原子力の安全に関する条約の日本国第 9 回国別報告 (2 回目)

令和 4 年 7 月 2 7 日
原 子 力 規 制 庁

原子力規制委員会（令和4年7月20日） 第9回原子力の安全に関する条約日本国国別報告案への修正

原子力の安全に関する条約
日本国第 9 回国別報告案

図15-2 気体廃棄物(放射性希ガス及びヨウ素131)の放出量の推移

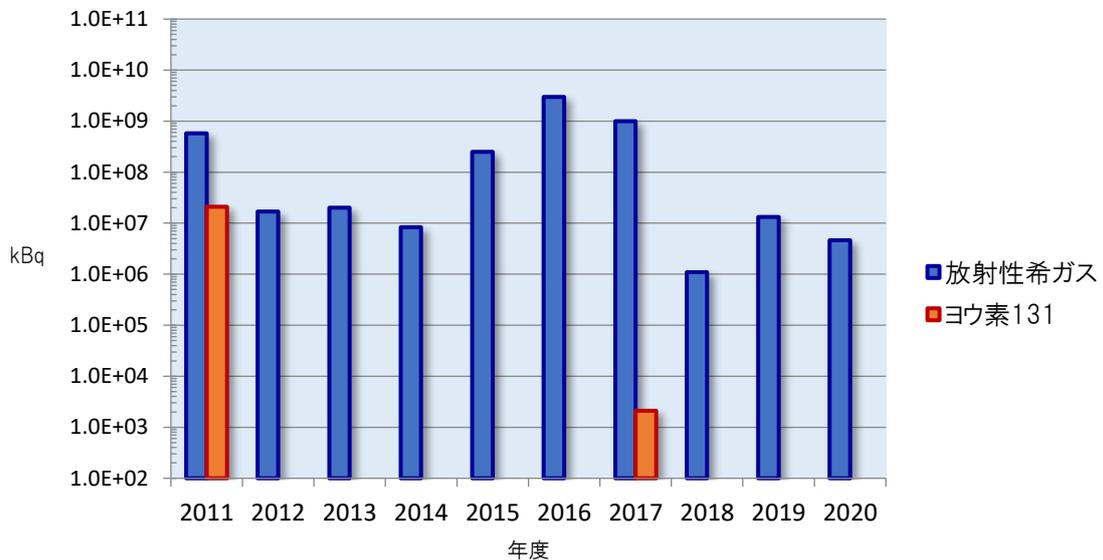
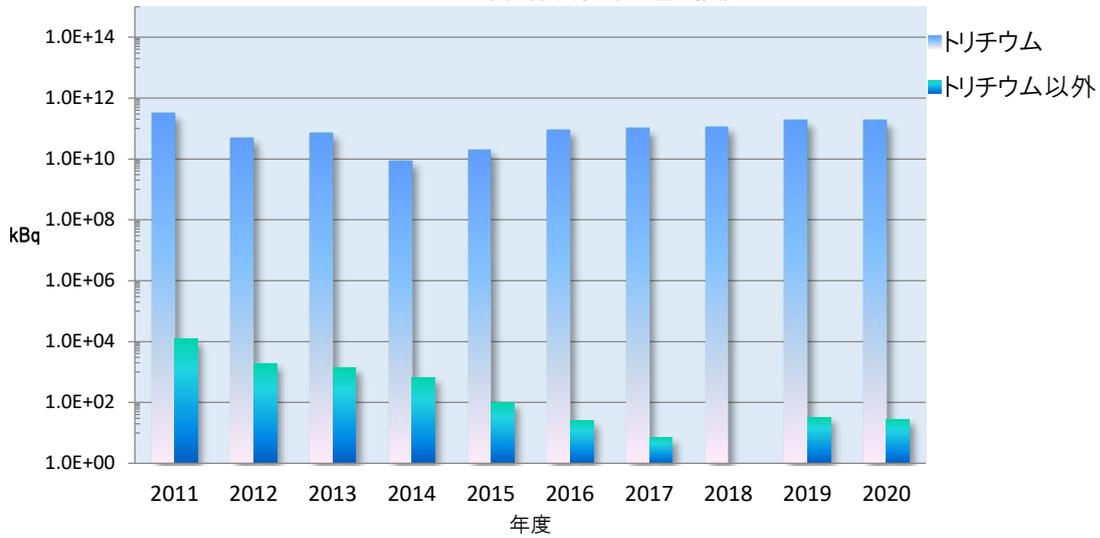
p 85-86、C章 第15条図15-2、図15-3：2018～2020年の放射性希ガス放出量及びトリチウム以外の液体廃棄物の放出量の数値転記誤りの修正。
